**Avis délibéré de la mission régionale d'autorité  
environnementale relatif au projet de serres agricoles à  
toiture photovoltaïque présenté par monsieur Joseph  
Piallat sur la commune de Sauzet (26)**

**Avis n° 2020-ARA-AP-1077**

Figure 3 : Carte des niveaux d'enjeux concernant la biodiversité. Source dossier

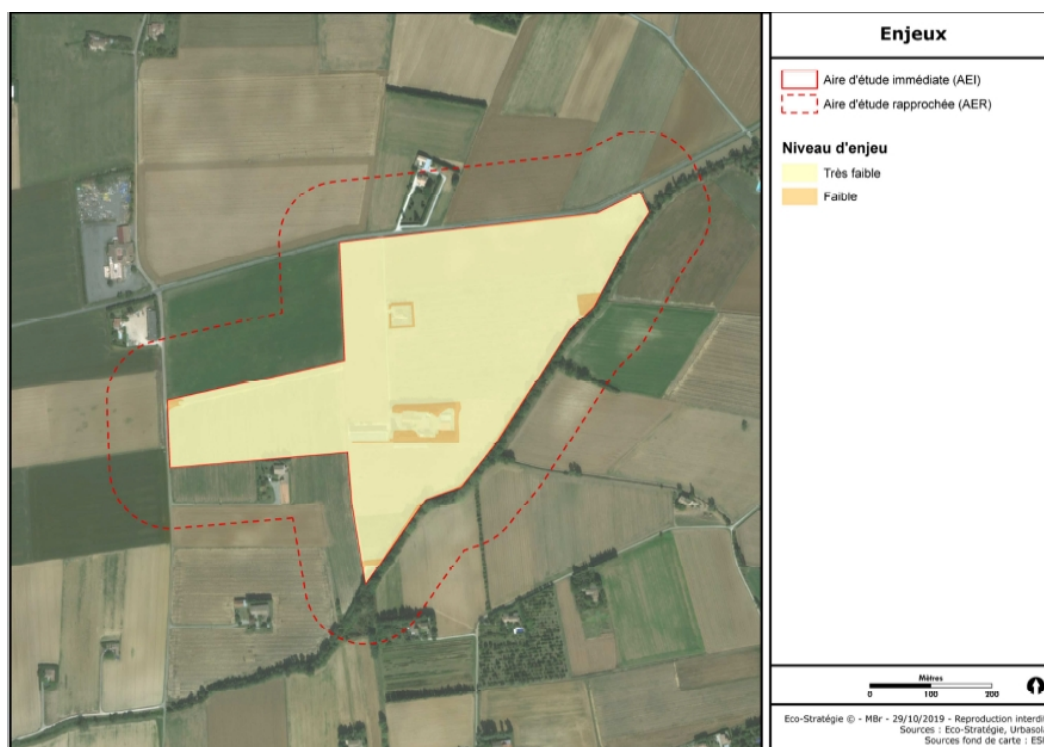
Une carte synthétise les niveaux d'enjeux concernant la biodiversité est proposée (cf. Figure 3). Cependant elle ne répertorie que des zones d'enjeux faibles ou très faibles, alors que les analyses préalables ont pourtant démontré la présence d'enjeux localisés modérés à forts. La ripisylve du

Manson est presque entièrement classée en enjeu de niveau « très faible », alors que c'est l'un des éléments les plus remarquables du site pour ses fonctionnalités écologiques.

**L'Autorité environnementale recommande de cartographier l'ensemble des niveaux d'enjeu repéré dans l'aire d'étude.**
